ст. Находка-Восточная. Парк приема "Новый"

РШ входного светофора "24у"

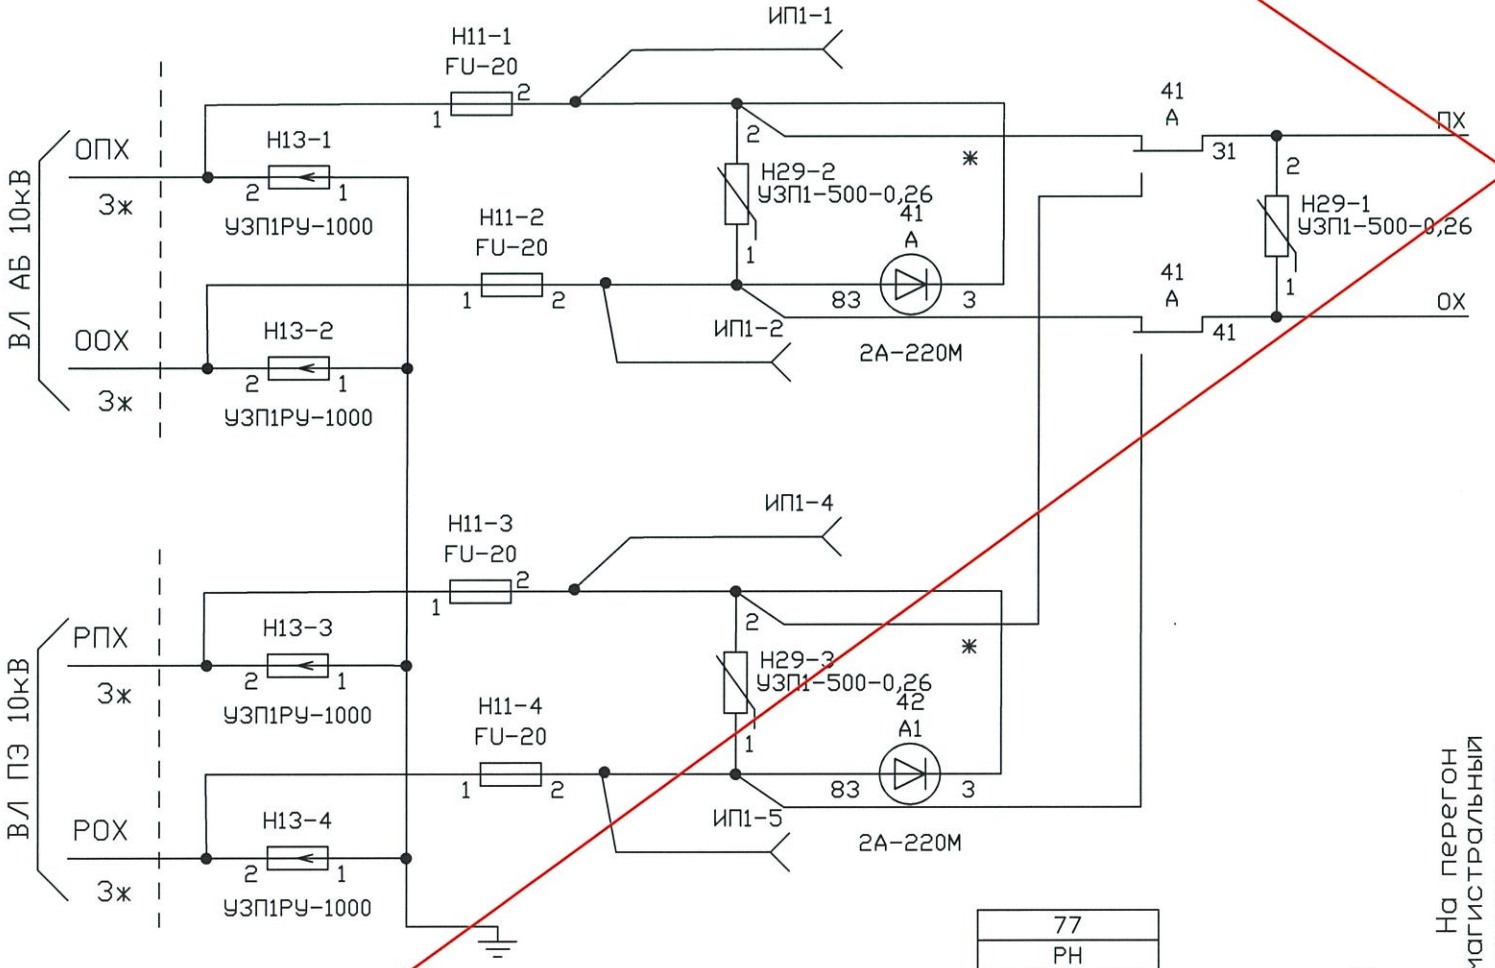
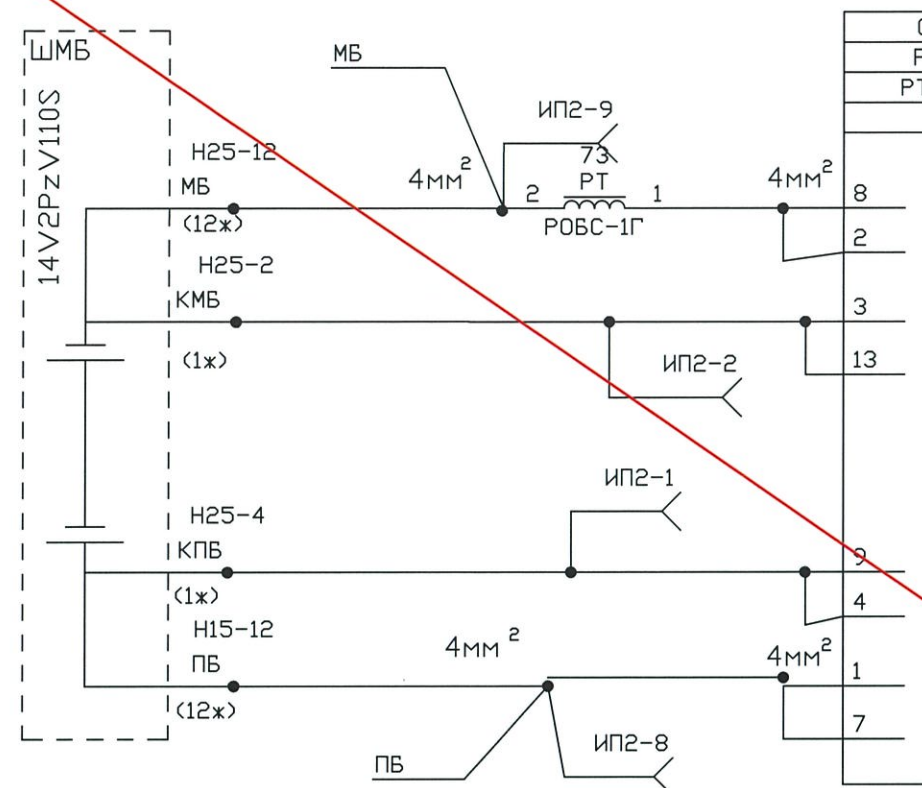
В РНП резистор R7 (МЛТ-0,5-330 Ом) заменить резистором МЛТ-0,5-1кОм по рац. предложению в журнале АТиС №7 1994г. стр.37
